改善箇所説明図

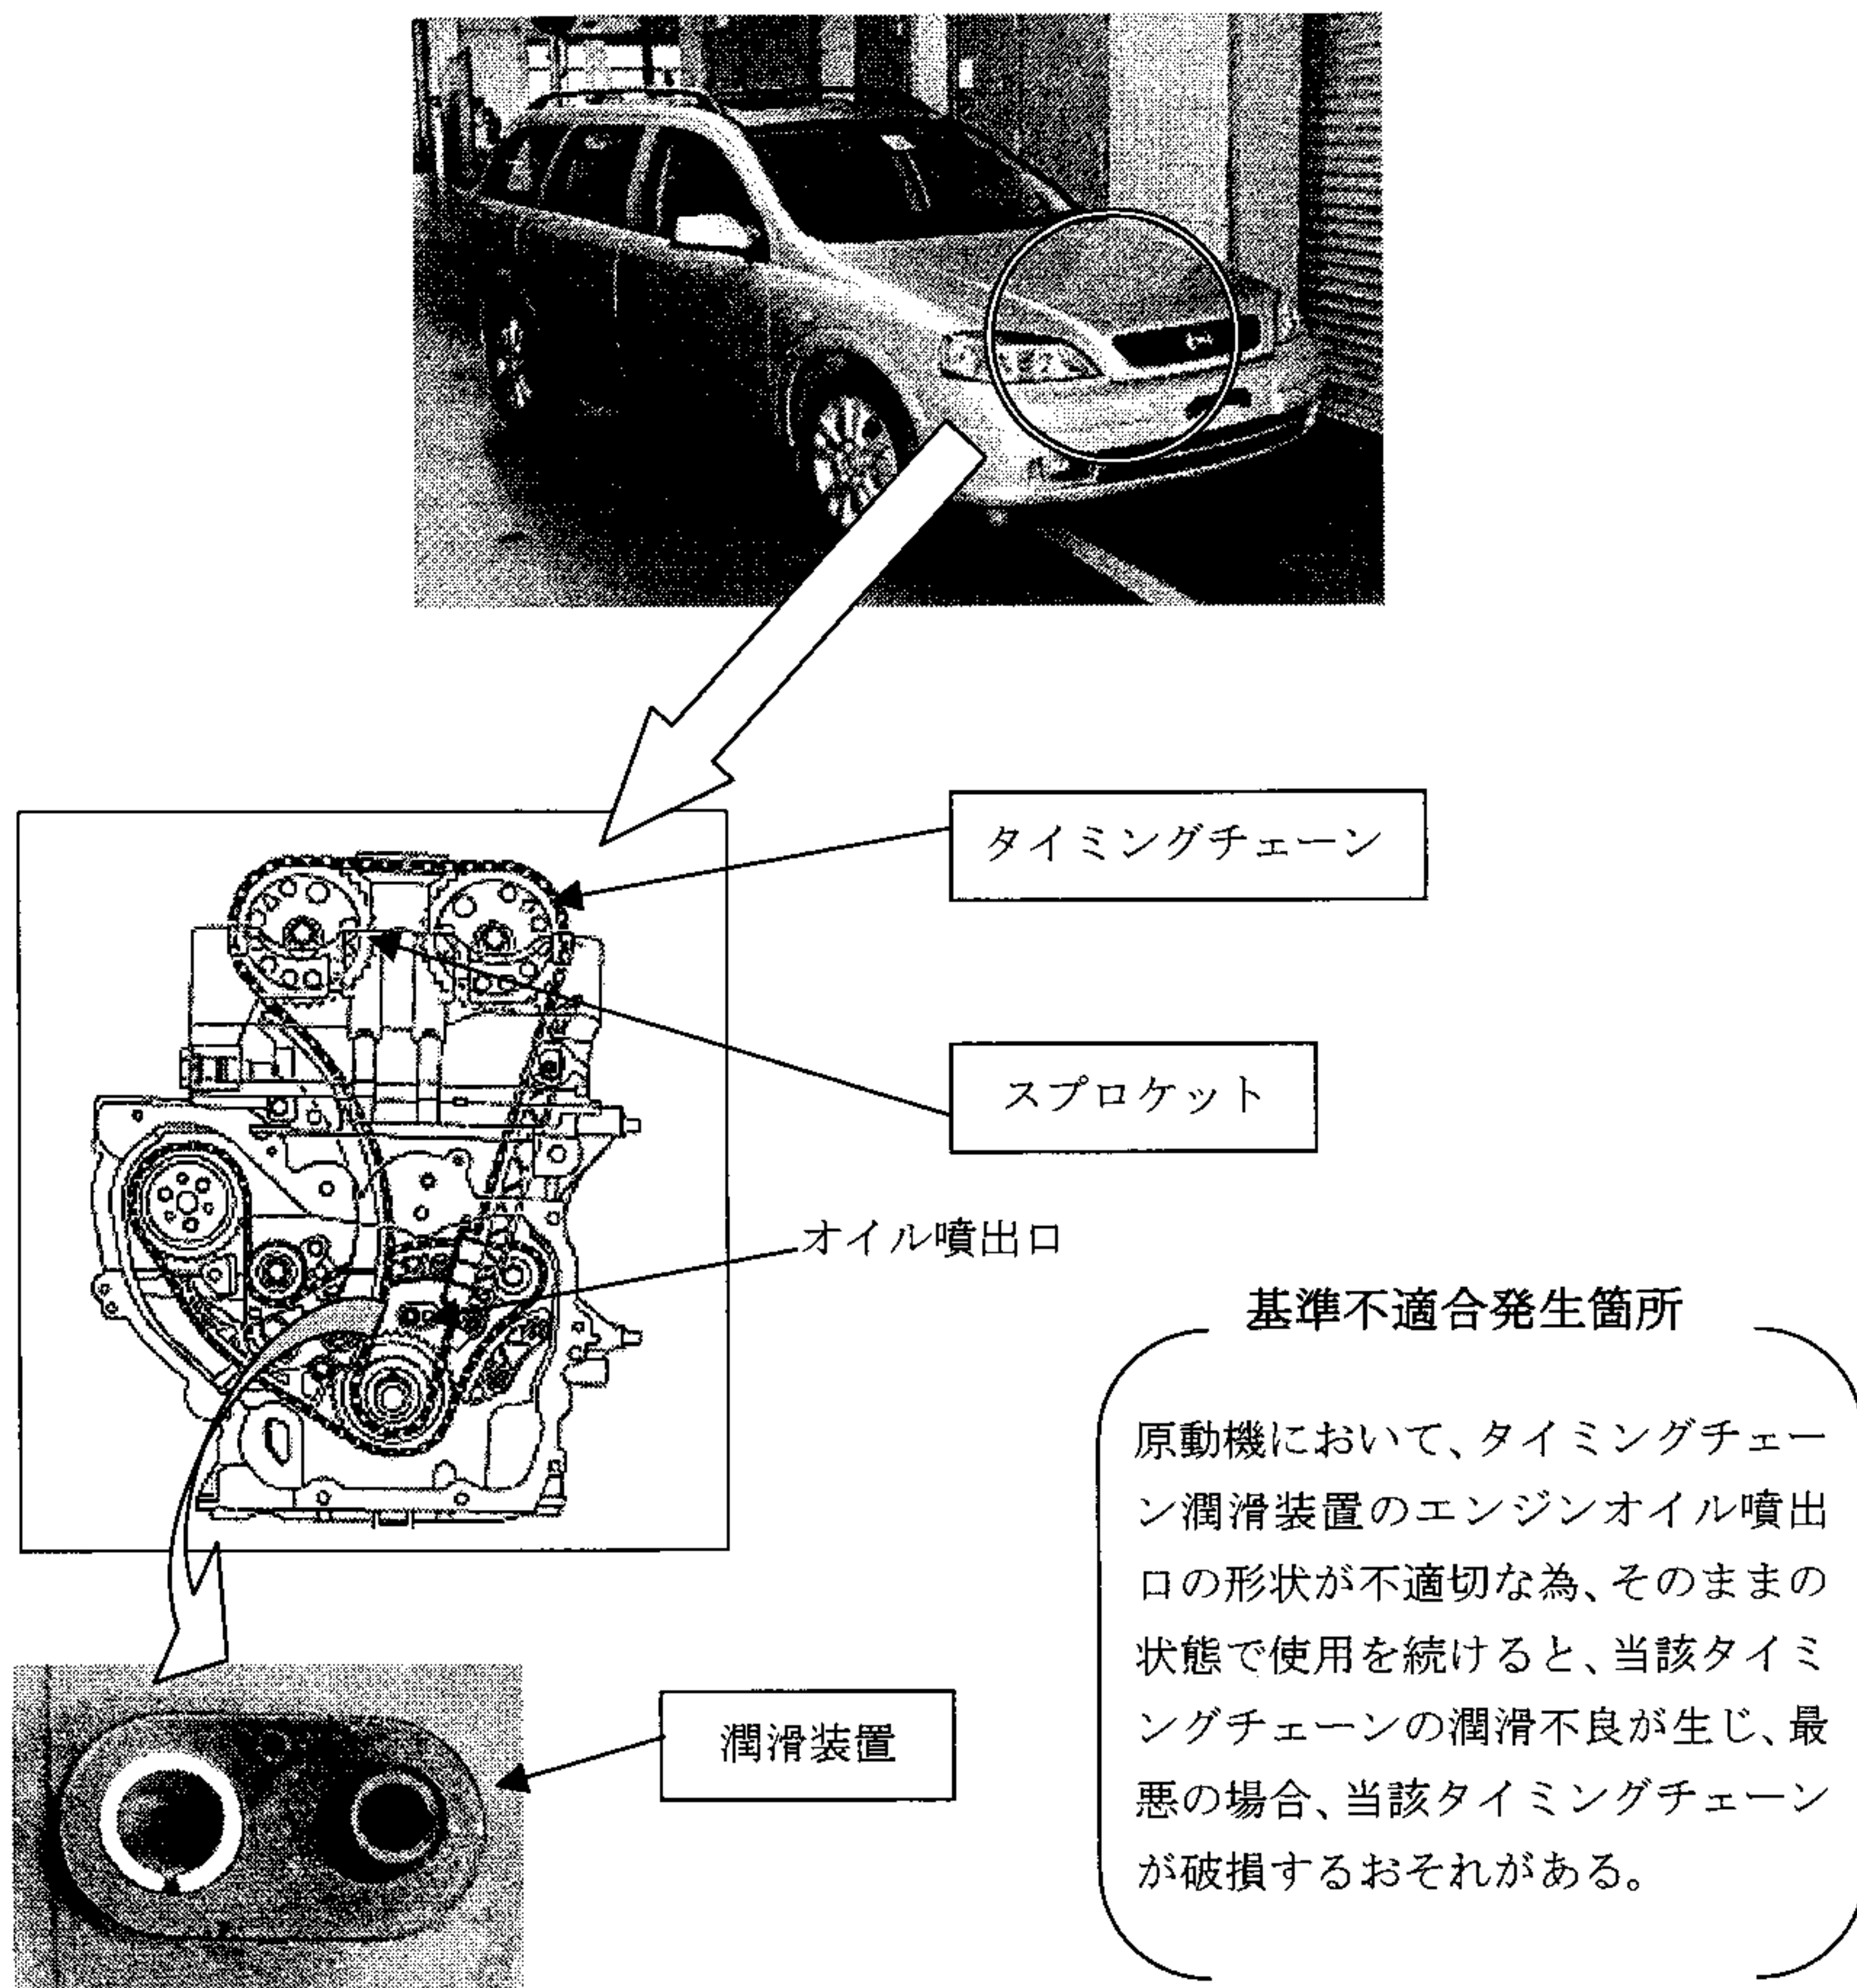
全車両、当該潤滑装置を対策品と交換するとともに、タイミングチェーンアッセンブリーを交換する。

識別方法：シリンダヘッドカバー上面前部に黄色ペイントを塗布
